无障碍设计中常见问题汇总与解析

(建筑专业)

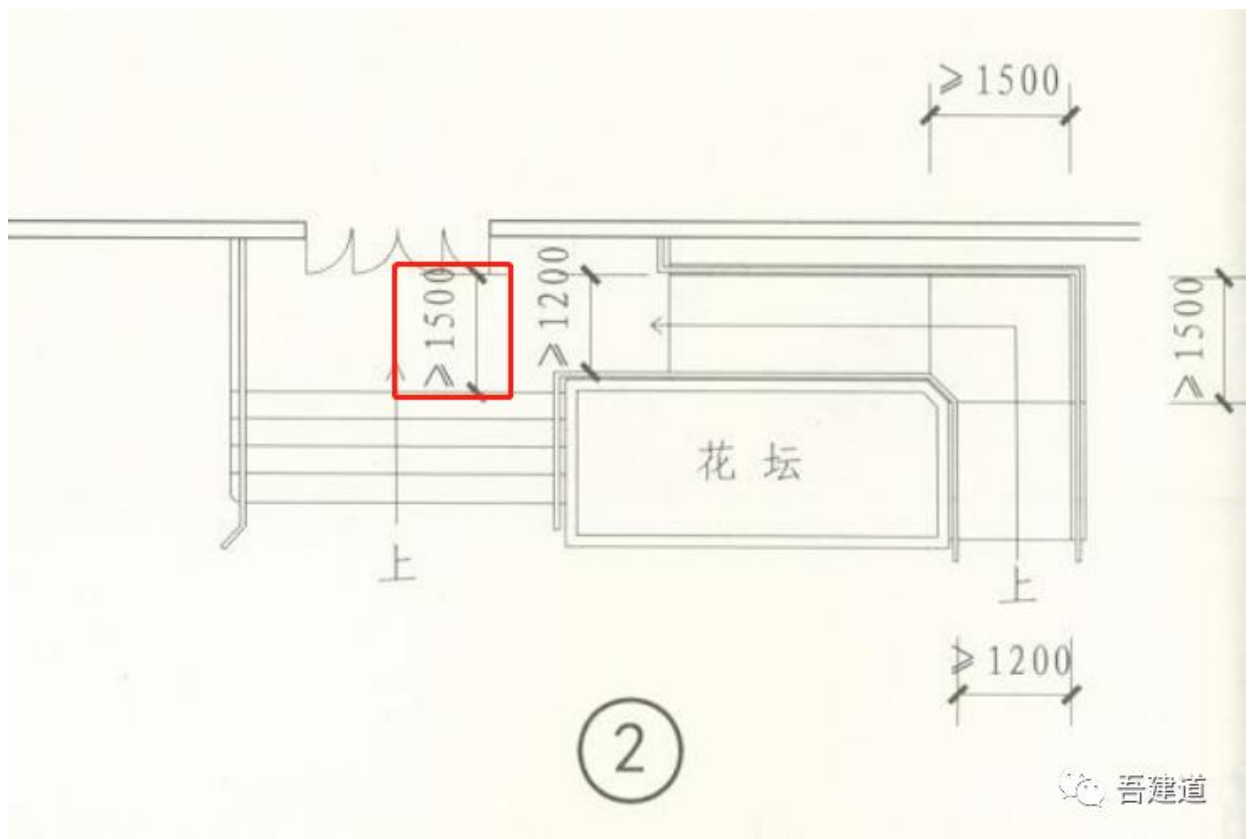
1、无障碍设计中常见问题汇总与解析-001：无障碍出入口平台（非平坡入口）净深度以 1500mm 直径的圆为控制线，而未以门完全开启状态下门扇外缘至台阶边不小于 1500mm 为控制线；

1) 问题描述：如下图，原设计无障碍出入口处同时设置有无障碍坡道及台阶，原设计以直径为 1500mm 的圆控制台阶平台的深度；

2.1、根据《无障碍设计规范》GB50763-2012 第 3.3.2.4 条，除平坡出入口外，在门完全开启的状态下，建筑物无障碍出入口的平台净深度不应小于 1.50m。同时，根据《建筑与市政工程无障碍通用规范》

GB55019-2021 第 2.4.2 条，除平坡出入口外，无障碍出入口的门前应设置平台；在门完全开启的状态下，平台的净深度不应小于 1.50m。上述两本规范的两条条文均明确了平台 1.50m 的最小净深度均应考虑门完全开启的状态，也就是说，1.50m 应从门完全开启后门扇外缘至台阶外侧计算；

2.2. 正确做法如下图：

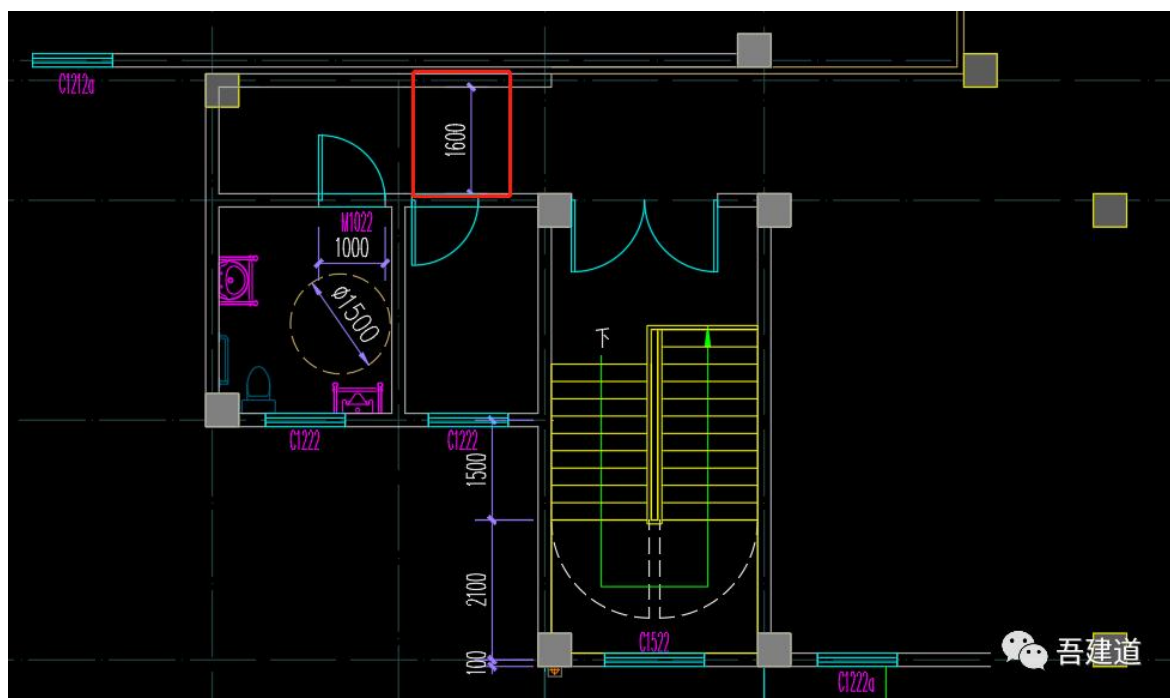
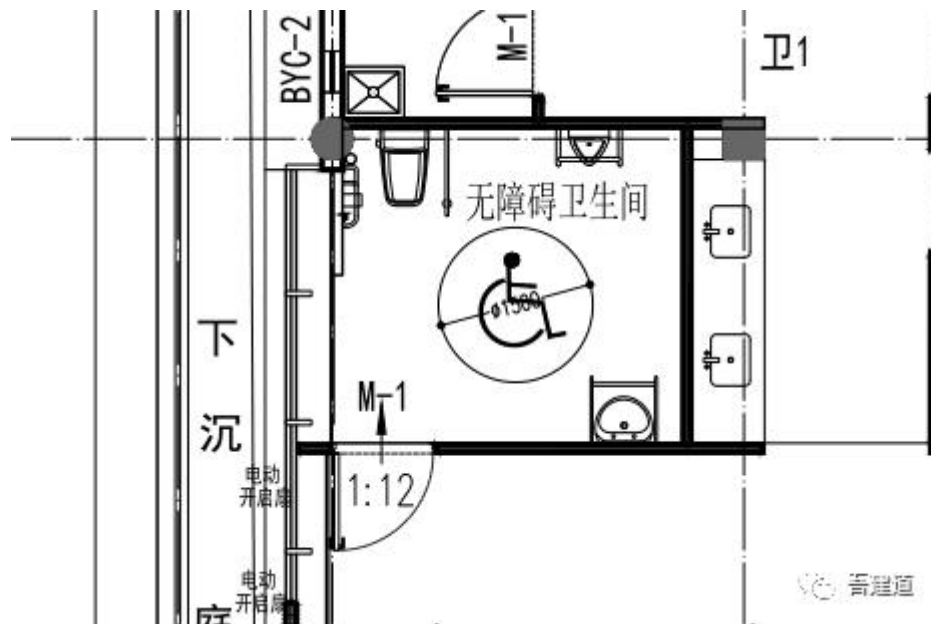
2、无障碍设计中常见问题汇总与解析-002：通向无障碍卫生间的通道净宽不满足要求；

1) 问题描述：如下图（为一商业建筑内某楼层的无障碍卫生间局部平面），原设计通向无障碍卫生间处通道的尺寸为 1600mm（未扣除内墙饰面层厚度）；

2.1、根据《建筑与市政工程无障碍通用规范》GB55019-2021 术语第 6 条，无障碍通道是指方便残疾人、老年人和其他有需求的人自主安全地通行的通道；因此，上图中通向无障碍卫生间的走道应属于无障碍通道；

2.2. 根据《建筑与市政工程无障碍通用规范》GB55019-2021 第 2.2.2 条，无障碍通道的通行净宽不应小于 1.20m，人员密集的公共场所的通行净宽不应小于 1.80m。同时，在本条条文说明中明确了人员密集的公共场所主要指：营业厅、观众厅、礼堂、电影院、剧院和体育场馆的观众

厅,公共娱乐场所中出入大厅、舞厅,候机(车、船)厅及医院的门诊大厅等面积较大、同一时间聚集人数较多的场所;

2.3. 根据上述第 2.1 条及第 2.2 条,上图中无障碍卫生间设置在属于人员密集的商店营业厅内,通向其的走道净宽不应小于 1800mm;

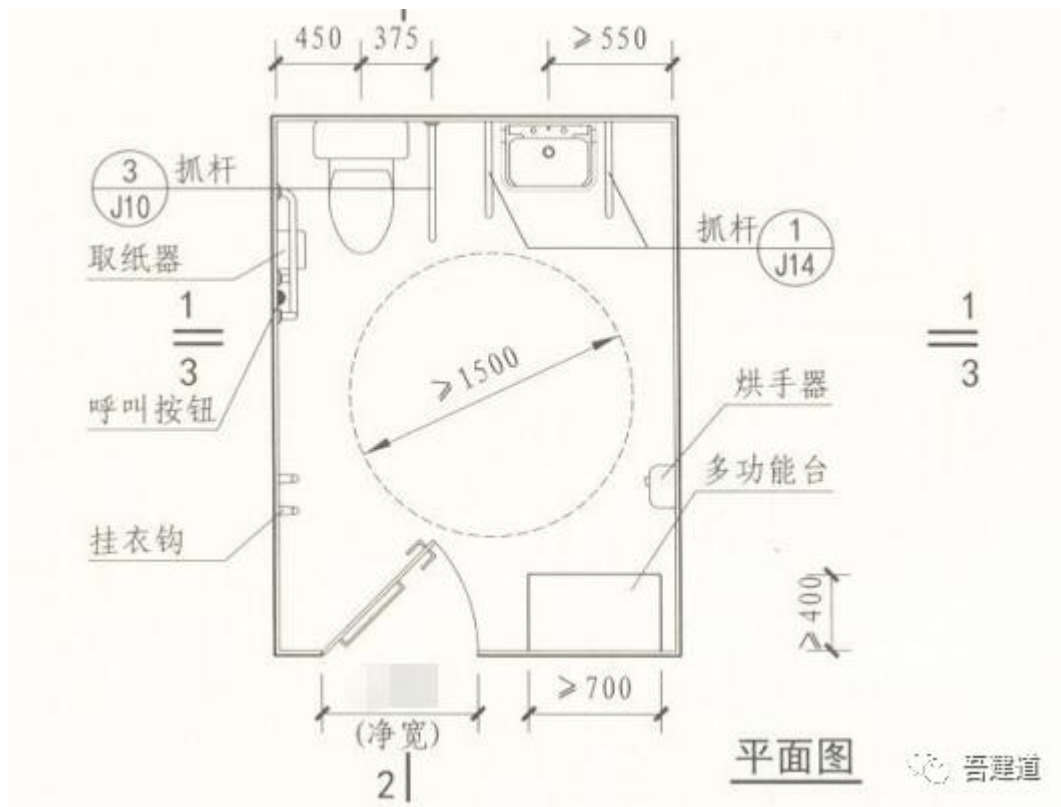
3、无障碍设计中常见问题汇总与解析-003：无障碍卫生间内未设置多功能台；

1) 问题描述：如下图（为一无障碍卫生间局部平面），原设计在该无障碍卫生间内未设置多功能台 ；

2.1、根据《建筑与市政工程无障碍通用规范》GB55019-2021 第 3.2.3.2 条，无障碍厕所内部应设置无障碍坐便器、无障碍洗手盆、多功能台、低位挂衣钩和救助呼叫装置；

2.2. 部分一线设计人员对规范熟悉度不够，在设计无障碍卫生间时仅关注设置无障碍坐便器及无障碍洗手盆、无障碍小便斗等常见卫生服务设施，而忽视了应同时设置诸如多功能台、低位挂衣钩和救助呼叫装置等不常见的卫生服务设施；

2.3. 正确做法可以参见下图（忽略图中门开启方向及门净宽）；

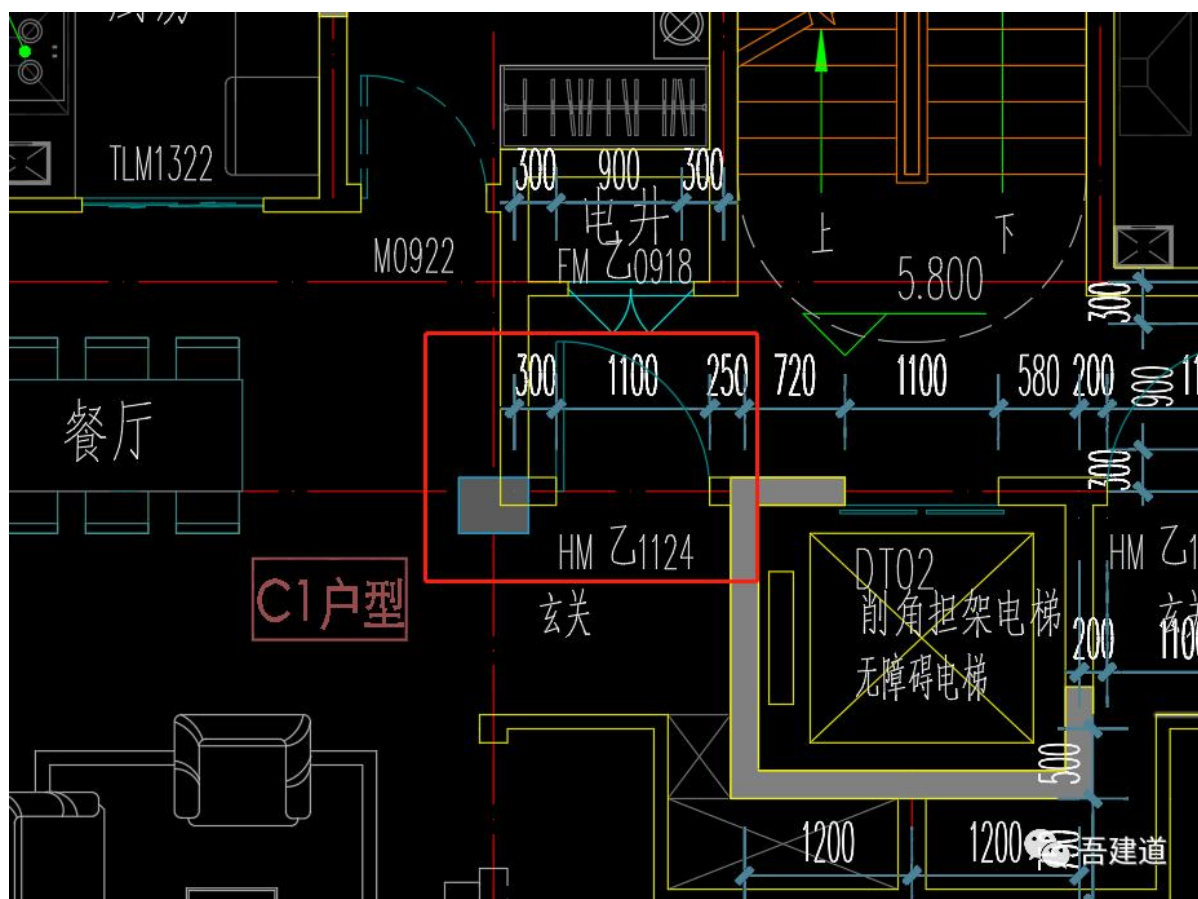
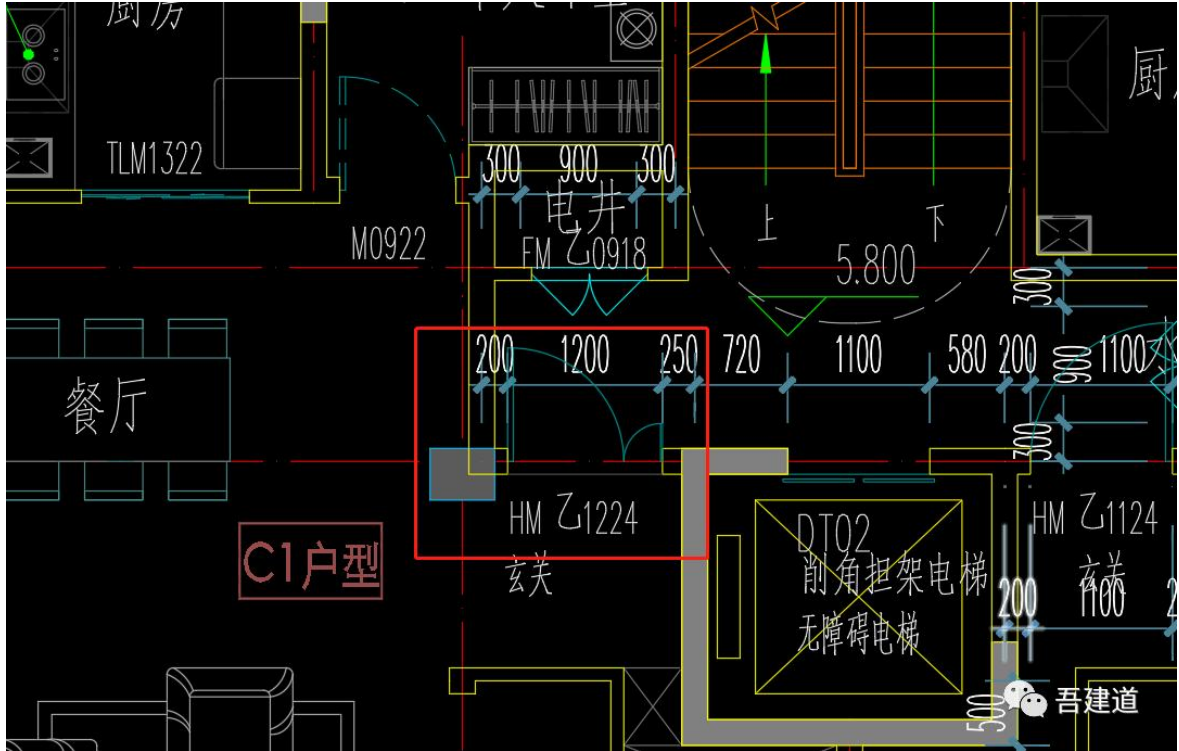
4、无障碍设计中常见问题汇总与解析-004：无障碍住宅居室户门门把手一侧的墙面宽度不足；

1) 问题描述：如下图（为一无障碍住宅居室局部平面），原设计户门门把手一侧的墙面宽度（室内侧）原设计仅为 150mm ；

2.1、关于供无障碍通行的门把手一侧的墙面宽度现行规范有两种控制值，一个是不小于 500mm，一个是不小于 400mm；其中，不小于 500mm 的规定主要出现在现行国家规范《住宅设计规范》GB50096-2011 第 6.6.2.4 条，原条文规定如下：供轮椅通行的推拉门和平开门，在门把手一侧的墙面，应留有不小于 0.5m 的墙面宽度； 不小于 400mm 的规定

主要出现在现行国家规范《无障碍设计规范》GB50763-2012 第 3.5.3.5 条，原条文规定如下：在单扇平开门、推拉门、折叠门的门把手一侧的墙面，应设宽度不小于 400mm 的墙面。那究竟是以 500mm 还是 400mm 控制该墙面宽度？现行国家规范《住宅设计规范》GB50096-2011 中第 6.6 章节制定时是以当时执行的《城市道路和建筑物无障碍设计规范》JGJ 50-2001 为依据，在《城市道路和建筑物无障碍设计规范》JGJ 50-2001 中该墙面宽度为不应小于 500mm，而《城市道路和建筑物无障碍设计规范》JGJ 50-2001 已经被《无障碍设计规范》GB50763-2012 替代，因此，该墙面宽度应按不小于 400mm 控制；

2.2、上图中，左侧结构柱右侧至电梯井左侧壁土建宽度为 1500mm，考虑到户门 1100 宽及设置门套等因素，原设计如果采用单开户门显然已经无法满足门把手一侧 400mm 宽的墙面要求。可以通过将户门调整为双开子母户门的办法来规避《无障碍设计规范》GB50763-2012 第 3.5.3.5 条的要求，因为，《无障碍设计规范》GB50763-2012 第 3.5.3.5 条针对的是单扇平开门，未对双扇平开门作出同样的规定；修改后参考如下图：

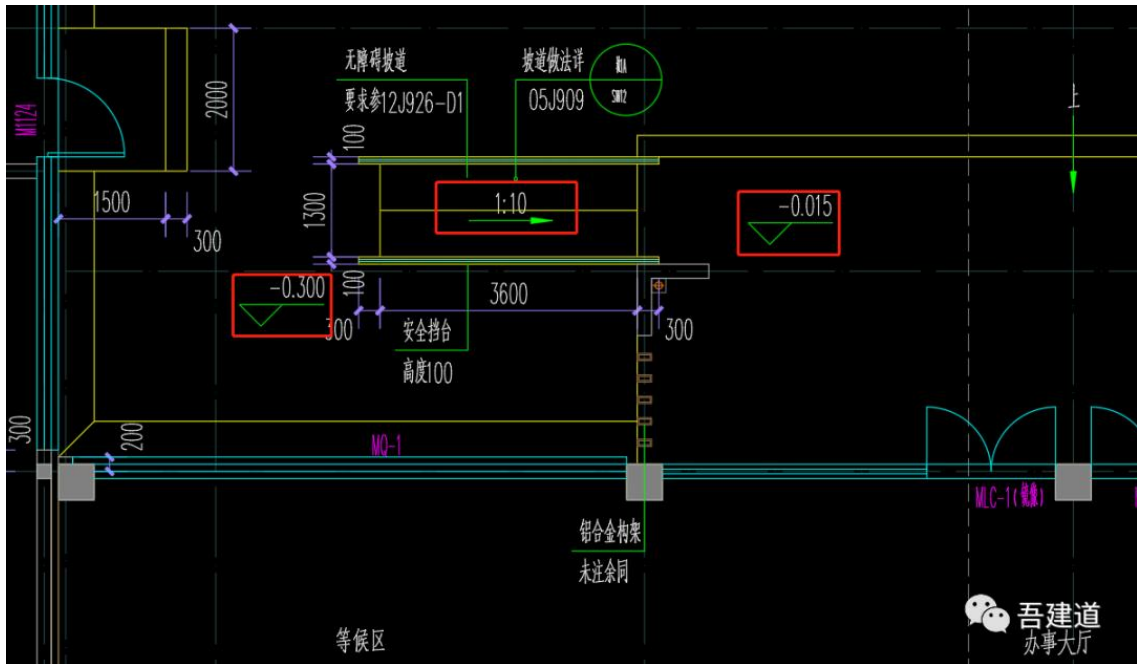
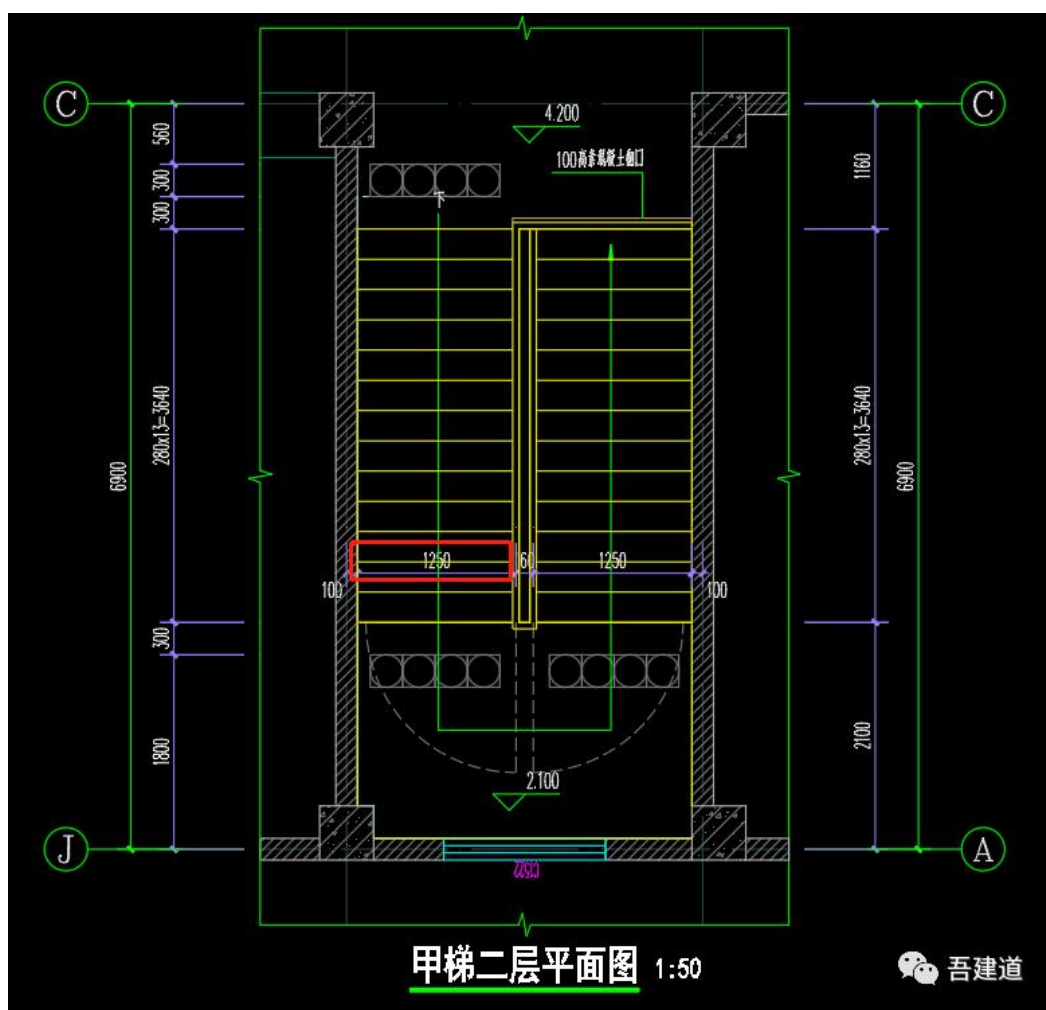
5、无障碍设计中常见问题汇总与解析-005：无障碍坡道坡度不满足要求；

1) 问题描述：如下图（为一公共建筑无障碍出入口局部平面图），原设计室内外高差 0.30m，采用 1/10 的无障碍坡道一坡段入室；

根据上表，原设计 1/10 的无障碍坡道最大高度 0.30m 小于规范要求的 0.60m，貌似符合规范。但是，根据《建筑与市政工程无障碍通用规范》GB55019-2021 第 2.3.1.1 条，轮椅坡道的横向坡度不应大于 1:50，纵向坡度不应大于 1:12，当条件受限且坡段起止点的高差不大于 150mm 时，纵向坡度不应大于 1:10。从此条可以看出，当条件受限采用 1/10 的纵向坡度时，每段坡段的起止点的高差不应大于 0.15m，因此，上图中的无障碍坡道当采用 1/10 的纵向坡度时，应设置中间休息平台；
